Künstlerhaus
Königstraße 93

Baumaßnahme:
Generalsanierung
3. BA

Genehmigungsplanung - abschließende Tektur

A-A **Längsschnitt** M 1/100

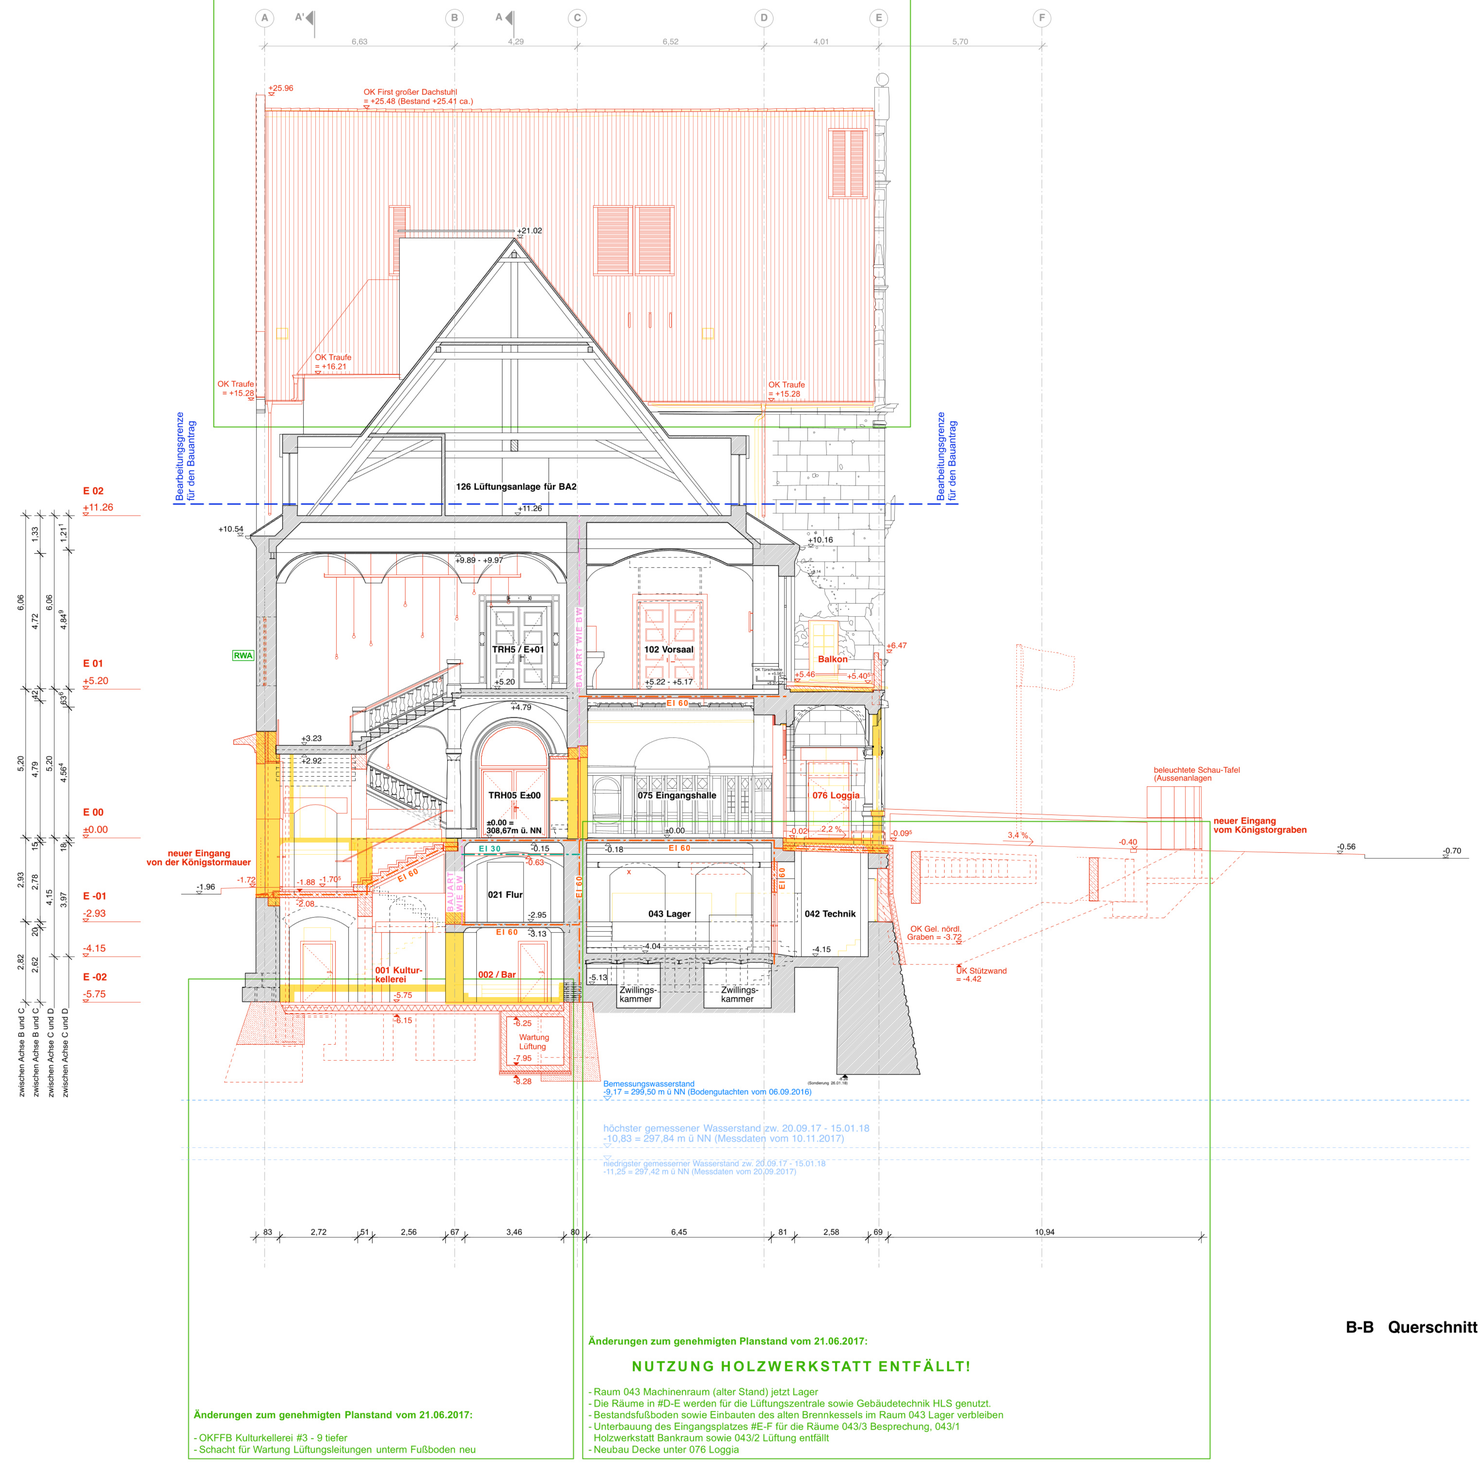
- Dachfläche großer Dachboden nach Ertüchtigung mit Bestandsziegeln neu eingedeckt
- Anordnung der Lüftungsöffnungen in Dachfläche großer Dachboden geändert

- OKFFB Kulturkellerei #3 - 9 tiefer
- Schacht für Wartung Lüftungsleitungen unterm Fußboden neu

- Raum 043 Machinenraum (alter Stand) jetzt Lager
- Die Räume in #D-E werden für die Lüftungszentrale sowie Gebäudetechnik HLS genutzt.
- Bestandsfußboden sowie Einbauten des alten Brennkessels im Raum 043 Lager verbleiben
- Unterbauung des Eingangsplatzes #E-F für die Räume 043/3 Besprechung, 043/1 Holzwerkstatt Bankraum sowie 043/2 Lüftung entfällt
- Neubau Decke unter 076 Loggia

Ost **Ansicht** M 1/100

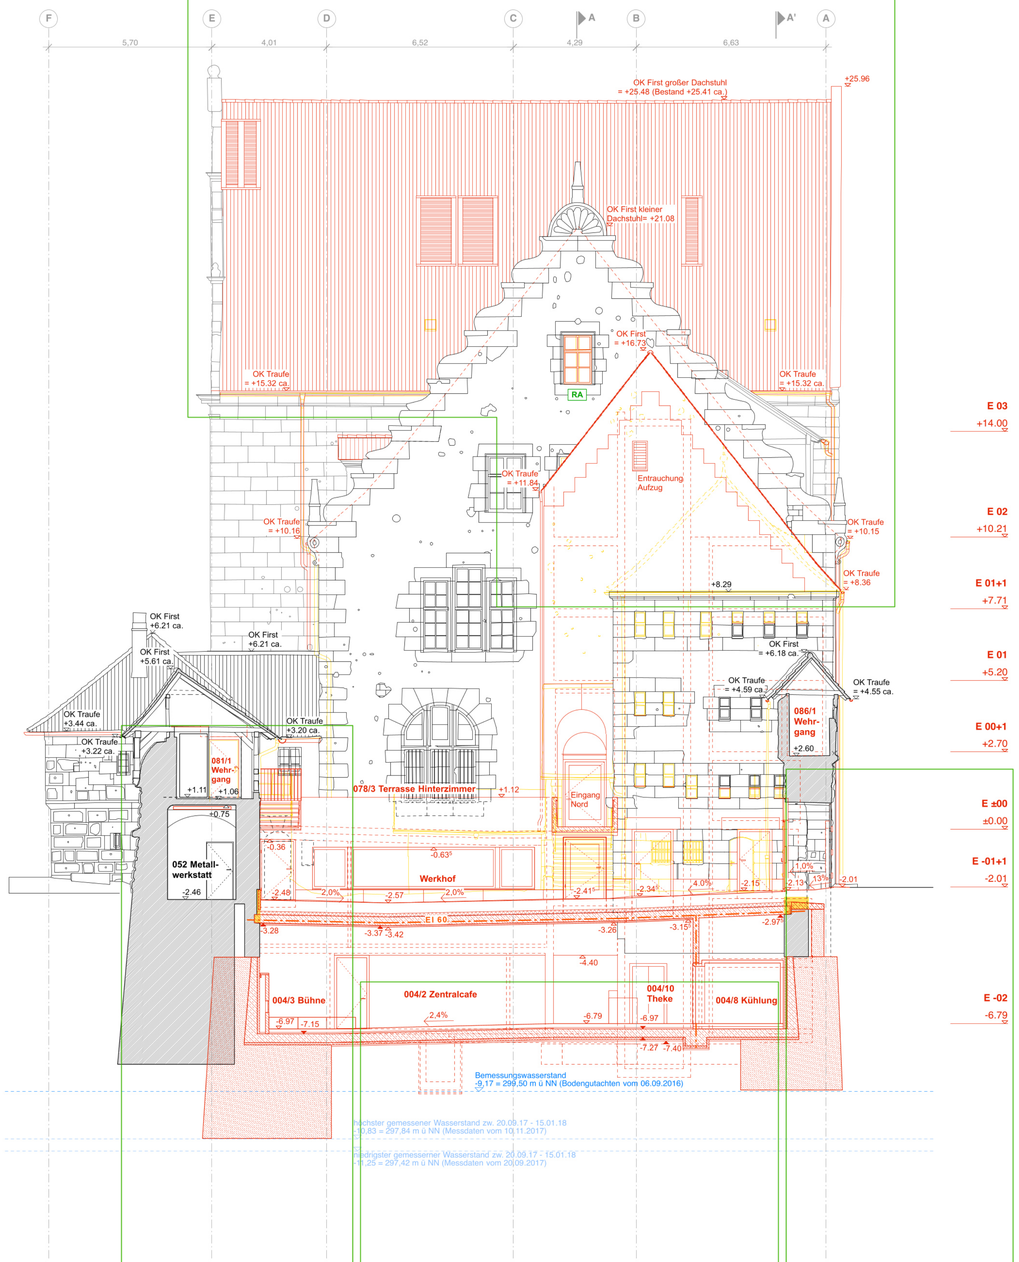
- Dachflächen kleiner und großer Dachboden nach Ertüchtigung mit Bestandsziegeln neu eingedeckt
- Anordnung der Lüftungsöffnungen in Dachfläche großer Dachboden geändert
- Erneuerung Fenster im TRH3 E+03 wegen erforderlicher RA-Funktion
- Traufhöhe WC-Turm Ost nach fortgeschrittener Durcharbeitung der Planung 18cm niedriger
- Erscheinungsbild des WC-Turm-Giebels angepasst

- Terrasse Hinterzimmer jetzt über neue Treppe an Laubengang und angrenzenden Hinterzimmer Nebenraum angebunden
- Türverbreiterung Hinterzimmer Nebenraum / Laubengang wegen Fluchtweg-Anforderung

- Fußbodenniveau 004/8 Kühlung, 004/10 Theke und 004/2 Zentralcafe an darunterliegenden Bestandskanal angepasst, da dieser Kanal bestehen bleibt. Fußboden im Zentralcafe mit Gefälle
- Schnittebene für Noransicht verschoben, so daß durch 004/8 Kühlung geschnitten wird

- Anbindung des Werkhof-Niveau an Königstormauer wegen verbleibenden Schacht vor der Einfahrt angepasst
